使用前確認申請書の変更について

原 発 本 第 103 号
令和 4 年 10 月 18 日

令和 3 年 11 月 4 日付け原発本第 134 号をもって提出しました玄海原子力発電所第 3 号機使用前確認申請書（令和 3 年 12 月 22 日付け原発本第 175 号及び令和 4 年 3 月 30 日付け原発本第 231 号にて使用前確認申請書の変更について提出）の記載事項を変更しましたので、実用発電用原子炉の設置、運転等に関する規則第 15 条第 3 項の規定により別紙のとおり変更の内容を説明する書類を提出します。

玄海原子力発電所第3号機

2. 1 使用前確認申請書

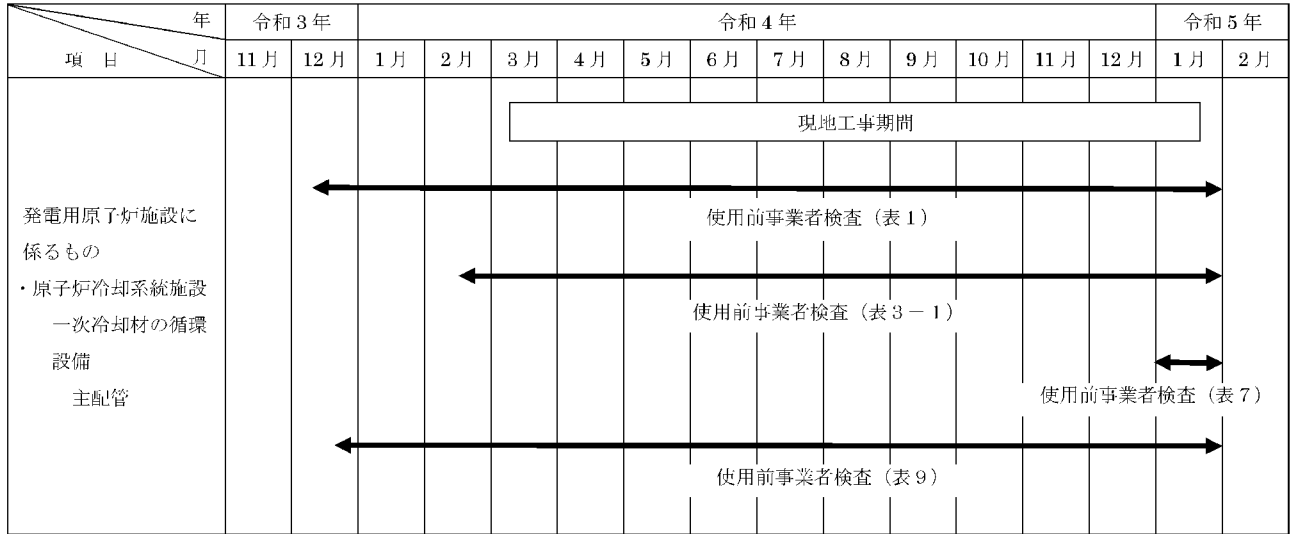
変更の内容	玄海原子力発電所第3号機 原子炉冷却系統施設の修理の工事 (変更前)	
	使用前確認を 受ける業者 と前事業に係 る工事の工程 、期日及び場 所	工事の工程 構造、強度又は漏えいに係る検査（表1） 期日 自 令和3年12月9日 至 令和5年1月 場所 玄海原子力発電所 三菱重工業株式会社 原子力セグメント（神戸地区） （兵庫県神戸市兵庫区和田崎町）
	使用前確認を 受ける業者 と前事業に係 る工事の工程 、期日及び場 所	工事の工程 主要な耐圧部の溶接部に係る検査（表3-1） 期日 自 令和4年2月18日 至 令和5年1月 場所 玄海原子力発電所
	使用前確認を 受ける業者 と前事業に係 る工事の工程 、期日及び場 所	工事の工程 工事完了時の検査（表7） 期日 令和5年1月 場所 玄海原子力発電所
	使用前確認を 受ける業者 と前事業に係 る工事の工程 、期日及び場 所	工事の工程 品質マネジメントシステムに係る検査（表9） 期日 自 令和3年12月23日 至 令和5年1月 場所 玄海原子力発電所
申請に係る 発電炉施設の 使用開始の 予定時期	令和5年2月

変更の内容	(変更後)
	<p>工事の工程 構造、強度又は漏えいに係る検査（表1） 期日 自 令和3年 12月 9日 至 令和4年 12月 12日 場所 玄海原子力発電所 三菱重工業株式会社 原子力セグメント（神戸地区） （兵庫県神戸市兵庫区和田崎町）</p>
	<p>工事の工程 主要な耐圧部の溶接部に係る検査（表3-1） 期日 自 令和4年 2月 18日 至 令和4年 12月 12日 場所 玄海原子力発電所</p>
	<p>工事の工程 工事完了時の検査（表7） 期日 自 令和4年 12月 5日 至 令和4年 12月 12日 場所 玄海原子力発電所</p>
	<p>工事の工程 品質マネジメントシステムに係る検査（表9） 期日 自 令和3年 12月 23日 至 令和4年 12月 12日 場所 玄海原子力発電所</p>
<p>使用前確認を行う検査の工程、期日及び場所 使用を受ける事業者による工事の工程、期日及び場所 申請に係る原子炉施設の使用の開始の予定時期</p>	<p>令和5年 1月 12日</p>
変更の理由	<p>玄海原子力発電所第3号機の1次系配管取替工事の工事工程の見直しに伴い、「使用前確認を受けようとする使用前事業者検査に係る工事の工程、期日及び場所」及び「申請に係る発電用原子炉施設の使用の開始の予定時期」を変更する。</p>
